ADVERTENCIA 234/DAG

Talleres Aeronáuticos de Reparación, Propietarios y Operadores de aeronaves marca DINFIA modelos IA-46.

Deterioro de la fijación del respaldo de asiento de piloto.

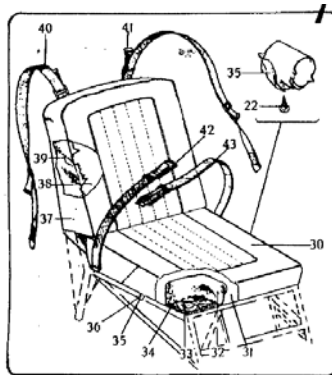
2- En las siguientes fotografías se muestra el estado del tubo tal como fue observado por el personal que redactó el mencionado IDS.

3- Este defecto acarrea riesgos importantes en la seguridad operativa de la aeronave, dado que si las fijaciones del respaldo fallasen en vuelo, el piloto perdería el apoyo del torso, con las consecuencias que ello conlleva. El hecho de perder el respaldo de forma sorpresiva, podría provocar que el piloto se desplace hacia atrás, y en el caso de aferrarse a los comandos, aumentaría el ángulo de ataque de la aeronave, lo que realimentaría la tendencia a irse hacia atrás, finalizando posiblemente en una maniobra riesgosa para la seguridad de la misma.

- 1- Verifiquen si el respaldo del asiento del piloto es desmontable.
- 2- De ser desmontable, verifiquen el estado de los tubo de la base del asiento, por estado y presencia de fisuras
- 3- Verifiquen si posee arnés de hombro instalado en el respaldo del asiento del piloto. De tenerlo, en aquellas aeronaves con respaldo desmontable, modificar su instalación adecuándola a lo indicado en Capítulo 9 de la FAA AC 43.13-2A.
- 4- Por cada aeronave inspeccionada, tomar una fotografía del asiento instalado en la que se muestre el diseño de la fijación del respaldo, y enviarla al DAG para su análisis.

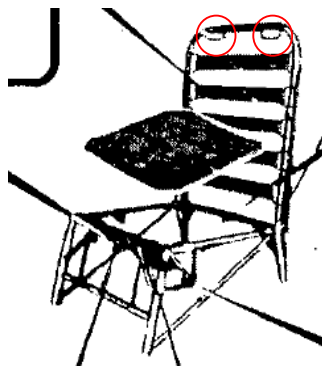
b. En la Lámina 18 de la Sección II se aprecia, tal como puede verse en la figura de la derecha que es un extracto de la mencionada lámina, que los Arnés de Hombro, ítems 40 y 41, puede instalarse en el respaldo del asiento.
